AVIS SUR L'INTEGRATION DU SAGE DE L'YERRES DANS LES DOCUMENTS D'URBANISME

PLU de Varennes-Jarcy

Carte 1 : Enveloppes d'alerte des zones humides potentielles sur la commune de Varennes-Jarcy, DRIEAT Idf, 2020

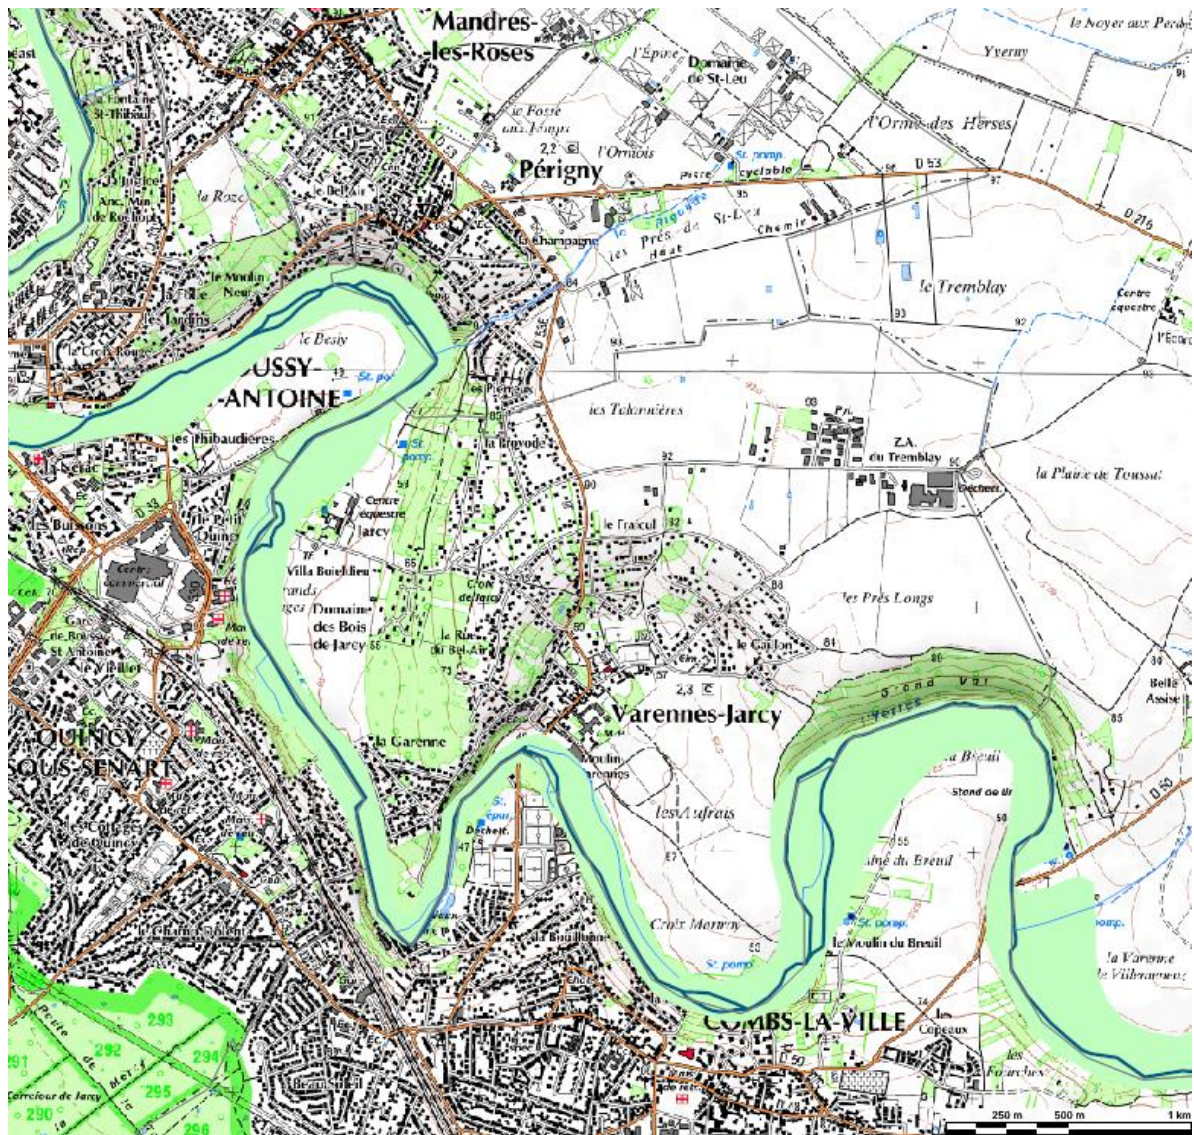
En revanche, **le plan de zonage et le règlement ne prennent pas en compte la cartographie des enveloppes d'alertes zones humides en Ile de France de la DRIEAT mise à jour en 2020** (cf. carte 1 en annexe). Or, celle-ci identifie des zones humides avérées qui n'apparaissent pas dans la cartographie datant de 2010 et possède un classement différent de la cartographie de 2010. De plus, cette cartographie reprend les zones humides avérées identifiées par le SyAGE (*étude « inventaire (non exhaustif) des zones humides du bassin versant de l'Yerres » du SyAGE de 2016*).

Pour votre information, la non intégration des zones humides de classe A de la DRIEAT (correspond aux anciennes classes 1 et 2 « zones humides avérées » de l'inventaire de 2010) est un motif d'incompatibilité avec le SAGE de l'Yerres.

Il conviendrait de prendre en compte les classe d'enveloppes d'alerte zones humides de la DRIEAT (Classe A « zones humides avérées », et également la Classe B « Probabilité importante de zones

humides » afin que les pétitionnaires vérifient le caractère humide de ces zones avant tout aménagement) dans le plan de zonage et les autres pièces constituant le PLU.

Nous vous demandons de vous assurer toutes les zones humides avérées soient bien dans la zone Nzh du plan de zonage avec des règles associées spécifiques.

Carte 3 : Aléa retrait-gonflement des argiles sur la commune de Varennes-Jarcy (source : <https://www.georisques.gouv.fr>)

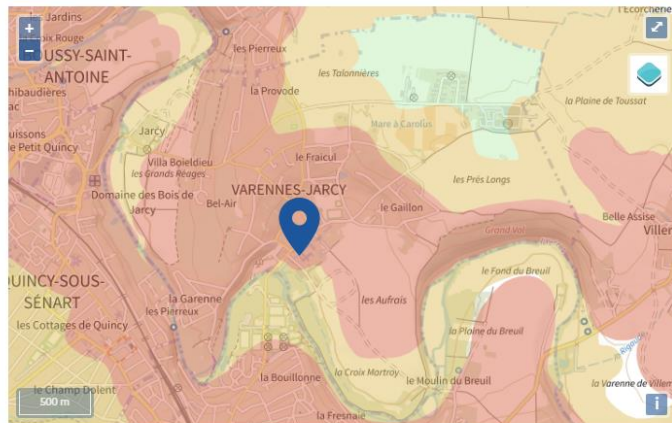
L'aléa retrait-gonflement des argiles est fort à moyen sur la commune de Varennes-Jarcy (cf. carte 3 en annexe).

Cela signifie que lorsque le taux d'humidité augmente, ces argiles gonflent ; elles se rétractent lors des épisodes de sécheresse et de forte évaporation. Ce phénomène, rarement uniforme, entraîne des mouvements différentiels des terrains d'assise des constructions, créant ainsi des désordres multiples aux habitations (fissurations des sols et des murs, dislocations des cloisons, ruptures des canalisations enterrées, etc.). Ces argiles rendent également le sol peu favorable à l'infiltration. **Les solutions d'infiltration à faible profondeur et à plus de 5 m du bâti doivent ainsi être privilégiées sur cette parcelle, tout comme les toitures végétalisées.**

Carte 4 : Vulnérabilité de la nappe de Champigny (source : AQUI'Brie)

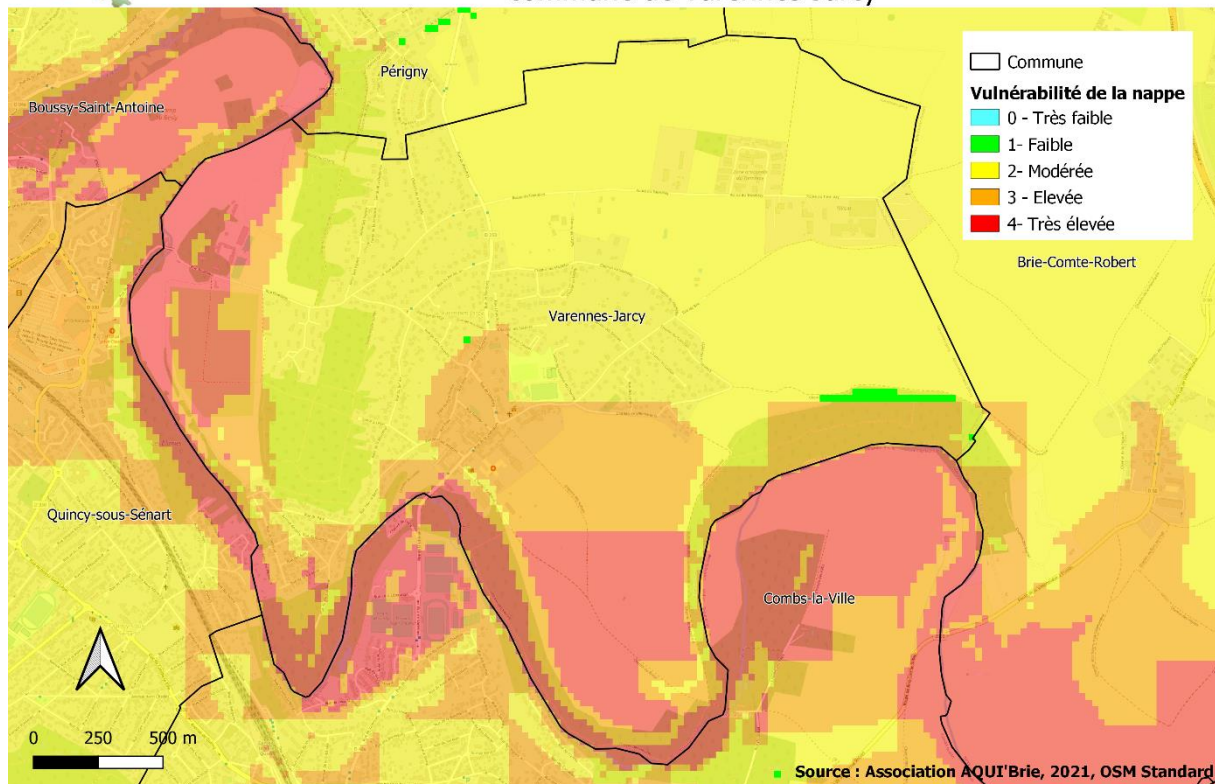
La vulnérabilité intrinsèque de la nappe de Champigny par rapport aux pollutions va de faible à très élevée sur la commune de Varennes-Jarcy (cf. carte 4 en annexe).

Il convient de prendre en compte cet enjeu de protection de la nappe dans les documents du PLU, et de prendre des dispositions dans les zones d'aléa élevé à très élevé pour préserver la nappe de toute pollution.
